Arkivsak-dok. 24/14593-10

Høringssvar: Konsesjonssøknad for opprusting og utvidelse av Røldal Suldal kraftverk

**Fylkesutvalget har behandlet saken i møte 26.11.2024 sak 186/24**

Figur 1. Viser figur 3-1 i konsesjonssøknaden (OU-prosjektet). Utbyggingsplaner er vist i rødt. Utbyggingen i Vestland refereres til å gjelde «vestre vassdrag», mens utbygging i Rogaland refereres til å gjelde «østre vassdrag». Eksisterende kraftverk og kraftlinjer er vist med grå linjer.

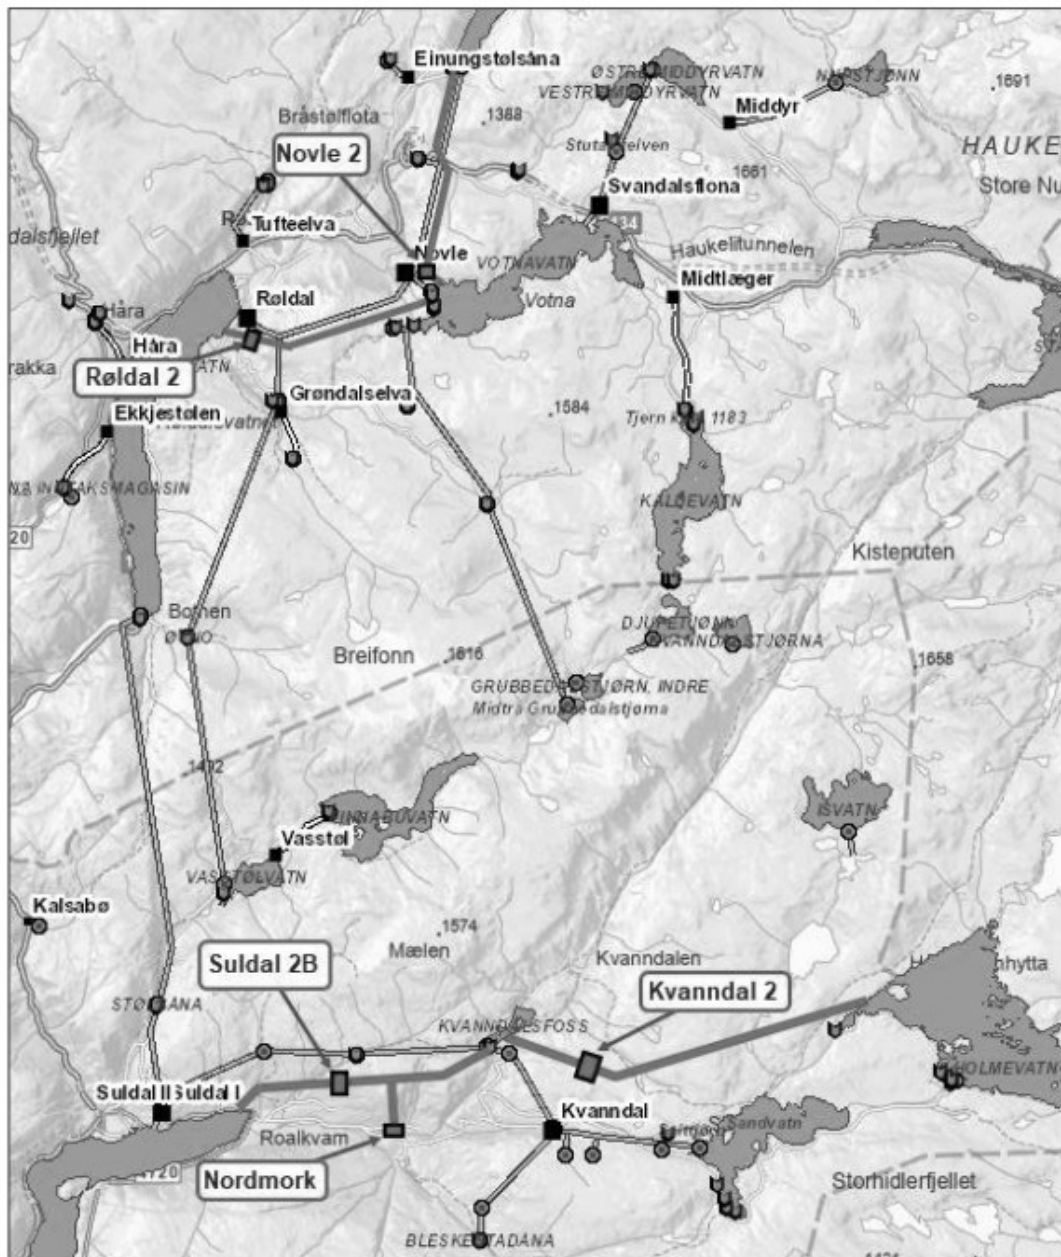
Pumpekjøring av magasin er den av aktivitetene OU-prosjektet medfører som vil ha mest betydning for villrein. Pumping på døgnbasis gir hyppige variasjoner i magasinfylingsgrad som gir ustabile isforhold. I tillegg vil nye installasjoner som veier, massedeponi samt portaler og luker i til dels nytt terreng påvirke villrein negativt. De to vannene innenfor nasjonalt villreinområde der det søkes om pumpekraftverk er vannet Votna (Novle 2 i vestre vassdrag) og Holmavatn (Kvanndal 2 i østre vassdrag). Opprustning og utvidelse av nettilknytning av de enkelte anleggene kommer i tillegg.

Endringene i vestre vassdrag kan, ved maksimal kapasitet, medføre variasjon i vannstand i Votna med inntil 4 meter per døgn, i tillegg til effekten av naturlig lokalt tilsig. I tillegg kommer tiltak slik som tverrslag, massedeponi og lukehus sørvest for Votna, samt nettilknytning med jordkabel. Økning i oppsprukket is og overvann vil redusere mulighetene for at villreinen trekker over Votna vinterstid. Det fremheves i konsekvensutredningen at området i dag ikke er mye brukt av villrein, da E134 utgjør en effektiv barriere, men at inngrepene kan redusere sannsynlighet for fremtidig bruk.

Endringer i østre vassdrag innebærer at Holmavatnet vil få mer ustabile isforhold ved at laveste regulerte vannstand senkes med fem meter fra 10 til 15 meter, samt ved hyppigere variasjon i magasinfylingsgrad. Dersom pumpekraftverket ved Holmavatnet går med maksimal kapasitet, kan vannstanden variere med inntil 0,25

cm per døgn, utover effekt av naturlig, lokalt tilsig. Mer variable isforhold på Holmavatnet kan redusere vannets funksjon som trekkorridor for villrein om vinteren. For elva Holmavassåna forventes mer stabile isforhold ved at vintervannføring her vil opphøre. Dette er et tiltak som er spilt inn av Villreinnemda for Setesdalsområdet i forbindelse med vilkårsrevisjonen, og som kan realiseres uavhengig av omsøkt OU-prosjekt (vedlegg 6). Videre vil Isvatn ikke lenger tappes ned om vinteren, og vannet vil få selvregulering som bidrar til at vannstanden ligger stabilt gjennom året. Tiltakene gir forbedret økologisk funksjon av trekkorridoren gjennom Holmavassåno biotopvernområde, som innvirker positivt på å oppnå helhetlig bedre tilstand i leveområdet.

Figur 2. Viser omsøkte nye kraftverk og overføringer i henholdsvis vestre og østre vassdrag, med plassering innenfor hensynssonene i Heiplanen. Vann og vassdrag hvor vannføring/regulering vil endres som følge av OU-søknaden er vist i blått.

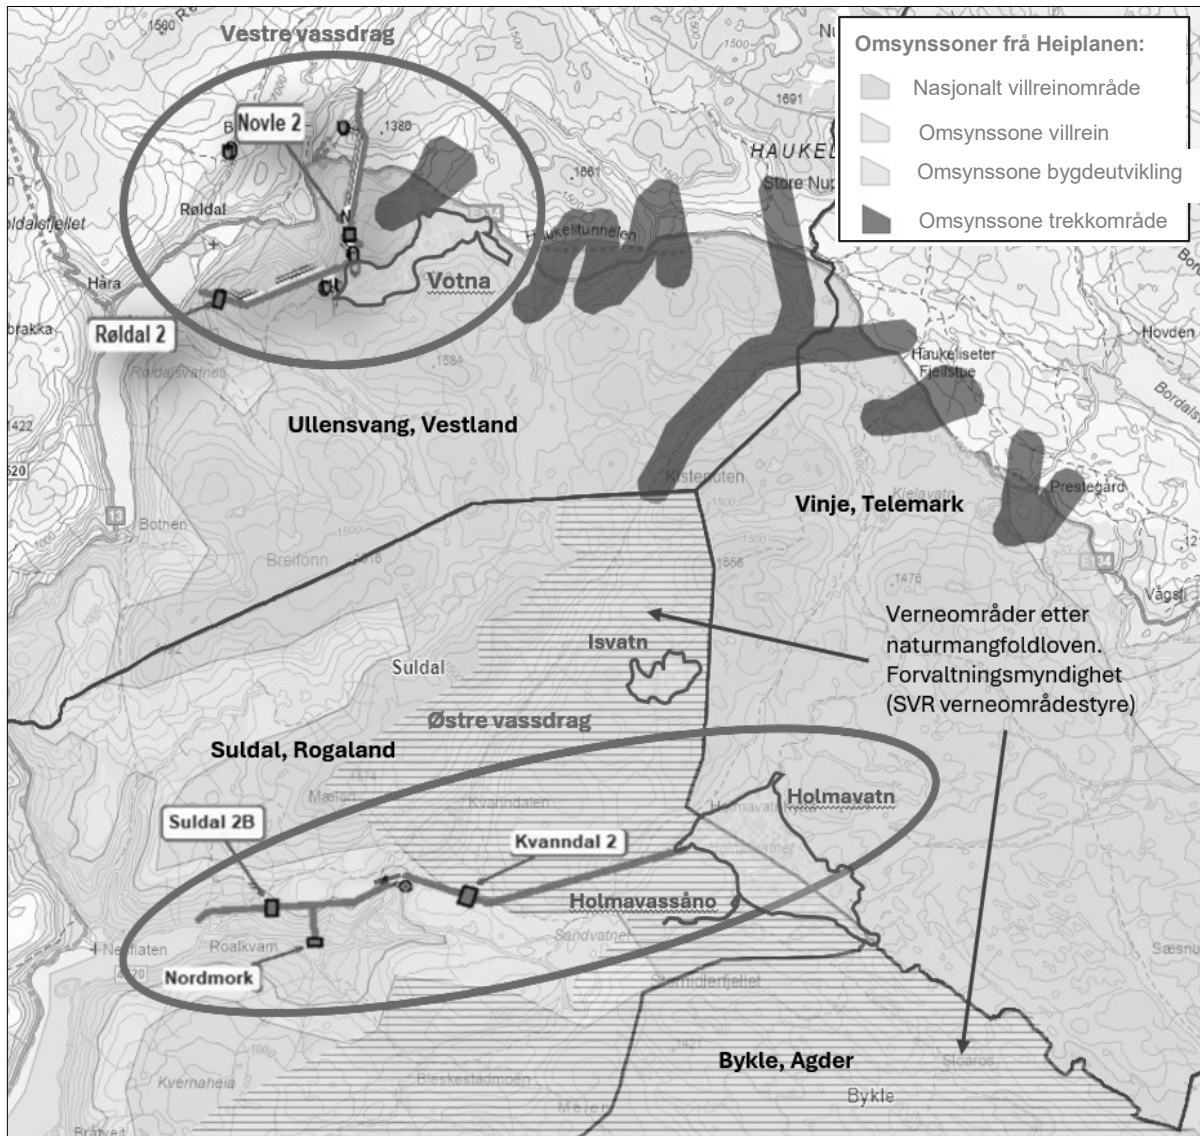
Tre av de omsøkte kraftverkene er lokalisert i enten nasjonalt villreinområde eller hensynssone villrein, mens to er lokalisert i bygdeutviklingssona. Influensområdet for utbyggingen innbefatter i tillegg hensynssone trekkområde. De ulike kraftverkene kan ved vurdering av konsekvens for villrein ikke vurderes uavhengig av hverandre.

Fylkeskommunedirektøren mener etter en samlet vurdering at den omsøkte utbyggingen av de to kraftverkene som kan gi mer usikker is på vannet Votna og Holmavatnet, ikke er i tråd med retningslinjene i Heiplanen, ettersom utbyggingen kan få vesentlig negativ betydning for villreinområdet som helhet.

Innsigelsen kan løses ved at konsesjon til pumpekraftverkene som påvirker Votna og Holmavatnet, ikke innvilges. En annen mulighet er at et manøvreringsregime eller andre avbøtende tiltak, som gjør at villreinen fremdeles kan bruke Votna og Holmavatnet som trekkpassasje og beiteområde på vinteren, ilegges konsesjonær.
